Vaststelling bestemmingsplan Nijmegen Centrum - Binnenstad - 16 (Molenpoortpassage)
en instemming huurovereenkomst openbare beheerde fietsenstalling

Zienswijzennota

Ontwerpbestemmingsplan Nijmegen Centrum – Binnenstad – 16 (Molenpoortpassage)

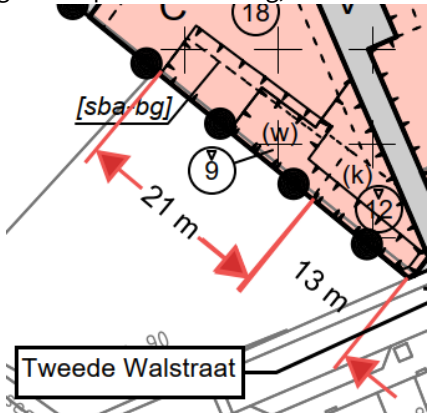
1. Reclamant A				
Nr.	Datum indiening	Trefwoorden	Samenvatting zienswijzen	Reactie
1.1	12 januari 2024	Uitzicht	Reclamant stelt dat het naastgelegen nieuwbouwblok (bouwdeel B) niet in lijn is met de bebouwingscontour in het Ambitiedocument. De woningen aan de Tweede Walstraat 72, 74 en 90 zouden op basis van dit Ambitiedocument een normaal uitzicht behouden. Nu het concept hier van afwijkt krijgen deze woningen een blinde muur tegenover zich. Reclamant verzoekt om de bovenste twee verdiepingen van gebouw B te schrappen. Reclamant stelt dan bijkomend voordeel is dat de nieuwe toekomstige terrassen meer zonlicht krijgen.	In onderstaande tekening zijn het naastgelegen nieuwbouwblok (bouwdeel B) en de bebouwingscontour uit het Ambitiedocument opgenomen. Zoals blijkt uit deze tekening is het nieuwbouwblok in overeenstemming met de bebouwingscontour zoals opgenomen in het Ambitiedocument.  In het geldende bestemmingsplan 'Nijmegen Centrum – Binnenstad' heeft het aangrenzende perceel de bestemming 'Centrum' met een specifieke bouwaanduiding 'parkeerdak'. Hier is een bouw- en goothoogte van 7 meter toegestaan. Ter plaatse van de aanduiding 'specifieke bouwaanduiding-parkeerdak' mag de bouwhoogte van de erfafscheiding niet meer dan 2 meter bedragen en de bouwhoogte van bijbehorende voorzieningen niet meer bedragen dan 4 meter ten opzichte van de bouwhoogte van het parkeerdak. Het (ontwerp)bestemmingsplan 'Nijmegen Centrum – Binnenstad – 16 (Molenpoortpassage) bevat gedifferentieerde bouwhoogtes. Ter hoogte van uw appartement geldt voor de nieuwbouw gezien vanaf de Tweede Walstraat over lengte/diepte van circa 13 meter een hoogte van 12 meter. Na deze circa 13 meter

geldt tot circa 21 meter een hoogte van 9 meter. Na een bouwdiepte van circa 5 meter is een hoogte van 18 meter toegestaan. Dit wordt geduid op de verbeelding, zie onderstaand met aanduiding “[sba-bg]”.  Door de beoogde herontwikkeling wijzigt het uitzicht van reclamant. Er bestaat echter geen recht op blijvend vrij uitzicht. In het ontwerp wordt voldoende rekening gehouden met het uitzicht van reclamant door de differentiatie in bouwhoogtes waarbij aan de randen wordt voorzien in de laagste bouwhoogtes. Vanwege de privacy wordt aan deze zijde ter plaatse van de aanduiding ‘specifieke bouwaanduiding – blinde gevel’ bebouwing voorzien van een gevel zonder ramen of ander soortgelijke openingen, met dien verstande dat ramen en openingen met melkglas of ander soortgelijk niet-doorzichtig materiaal wel zijn toegestaan. Met een aanduiding op de verbeelding en een planregel wordt dit juridisch verankerd. Het bestemmingsplan wordt op dit onderdeel gewijzigd vastgesteld. De gemeente acht de bouwhoogte in overeenstemming met een goede ruimtelijke ordening. Daarbij hebben wij betrokken dat het een inbreidingslocatie in een

stedelijke omgeving betreft die tot een verbetering van de bestaande situatie leidt en waarbij de privacy wordt geborgd, zie onderstaand afbeelding.  Behoud van het uitzicht van reclamant weegt naar mening van het college minder zwaar dan het belang van de realisatie van het plan. Met dit plan wordt een deel van de woningbehoefte ingevuld waarmee het tekort aan aanbod van woningbouw wordt teruggebracht. Met dit plan wordt het gebied economisch gezien gerevitaliseerd en toekomstigbestendig gemaakt. Het gedateerde winkelcentrum wordt vervangen door een gemoderniseerd winkel-, horeca- en voorzieningengebied. Naar verwachting zal hierdoor de structurele leegstand in dit gebied worden verkleind. Bovendien draagt het plan en de woningbouw in het gebied bij aan de vergroting van de sociale veiligheid en leefbaarheid van het gebied en de directe omgeving ervan (zoals nader toegelicht is in paragraaf 2.2.4 van de Toelichting van het bestemmingsplan).

Aan de opmerking dat de toekomstige terrassen meer zonlicht ontvangen bij het schrappen van twee verdiepingen, wordt geen doorslaggevende betekenis toegekend.
--	--	--	--	--

Aanpassing verbeelding: ja, de aanduiding 'specifieke bouwaanduiding – blinde gevel' opgenomen.

Aanpassing regels: ja, 3.6.5 Voorwaardelijke verplichting blinde gevel.

Voor de afgifte van een omgevingsvergunning bouwen ten behoeve van een woning/ wooneenheid ter plaatse van de aanduiding 'specifieke bouwaanduiding – blinde gevel' dient:

a. de bebouwing te worden voorzien van een gevel zonder ramen of ander soortgelijke openingen, met dien verstande dat wel zijn toegestaan:

1. ramen en openingen met melkglas of ander soortgelijk niet-doorzichtelijk materiaal.
2. ramen en openingen in gevels haaks gelegen op belendende percelen met kadastrale aanduiding sectie C nummers 8824 en 7921.
